SZPITAL ŚW. ŁUKASZA
w Bolesławcu

Bolesławiec, dnia 11 luty 2025 r.

Dotyczy: zapytań do treści specyfikacji w postępowaniu prowadzonym w trybie przetargu nieograniczonego dla zadania „Sukcesywne dostawy artykułów jednorazowego użytku oraz drobnego sprzętu medycznego VII dla Zespołu Opieki Zdrowotnej w Bolesławcu” (sprawa 71/PN/2024).

Zadanie 9, poz. 1

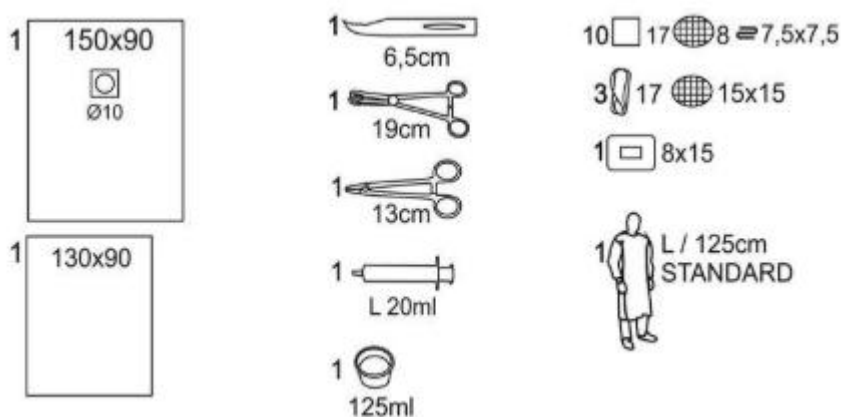
Czy Zamawiający wyrazi zgodę za zaoferowanie zestawu o składzie:

Opis składnika	Ilość
SERWETA DWUWARSTOWA Z PRZYLEPCEM 150X90CM Z OTWOREM O10	1
KOMPRES Z GAZY 17N 8W 7,5X7,5CM	10
TUPFER 17N 15X15CM	3
OPATRUNEK FIXOPORE F 8X15CM	1
KLESZCZYKI METALOWE DO IGŁY 13CM PROSTE	1
OSTRZE CHIRURGICZNE 6,5CM	1
KLESZCZYKI PLASTIKOWE 19CM	1
POJEMNIK PLASTIKOWY OKRĄGŁY 125ML	1
STRZYKAWKA 2CZ 20ML	1
SERWETA DWUWARSTOWA 130X90CM	1
FARTUCH CHIRURGICZNY STANDARD L	1

Nie, Zamawiający nie wyraża zgody za zaoferowanie zestawu o składzie opisanym w pytaniu.
